## LuK Service Info

# Part Nr. 233 0039 10 – 310/330mm TGU6

TB1092

New product / Neues Produkt /  
Nouveau produit / Nuevo producto /  
Nuovo prodotto

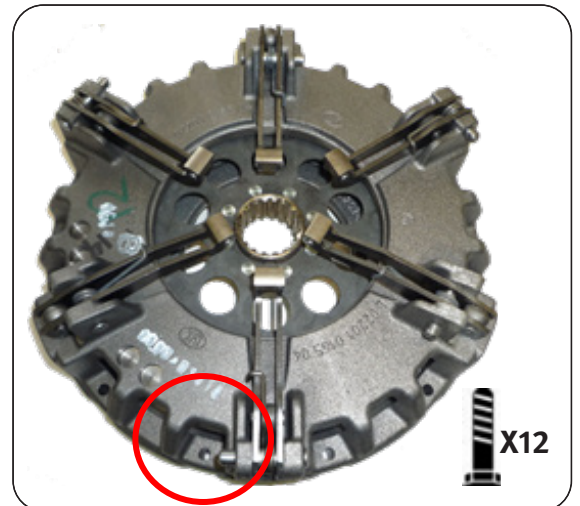
This new design utilises the latest clutch technology, using a vented housing for improved cooling and heat dispersal. Fully interchangeable with existing clutches with no modifications required to vehicle or flywheel. A new fixation bolt set 411 0195 10 12 x M8 x 1.25 x 65mm + Conical washer is supplied with new designs to accommodate the lower housing.
